Projet de création d'une carrière sur la commune de Saint-Maurice-sur-Adour (40)

Avis de l'autorité administrative de l'État compétente en matière d'environnement (article L122-1 et suivants du code de l'environnement)

Avis 2015 -079

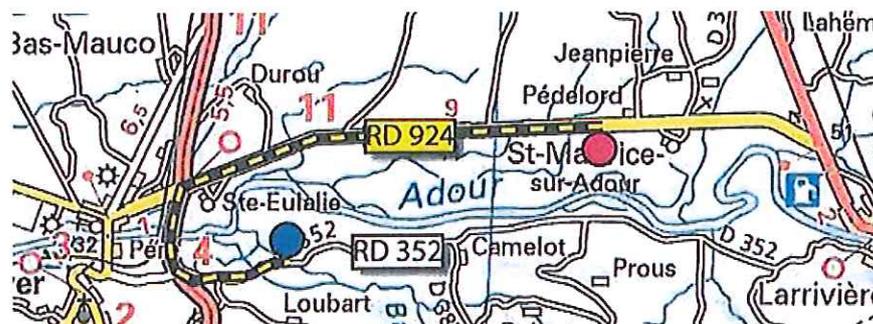
L'autorité environnementale note toutefois que le trajet des camions sortant du site n'est pas précisé au sein du dossier et qu'il n'est donc pas possible d'identifier si ceux-ci longeront les habitations situées au lieu-dit "Hillon". En outre, l'évaluation de l'impact sonore de l'activité ne prend pas en compte le trajet suivi par les camions entre le site d'extraction projeté et l'installation de traitement.
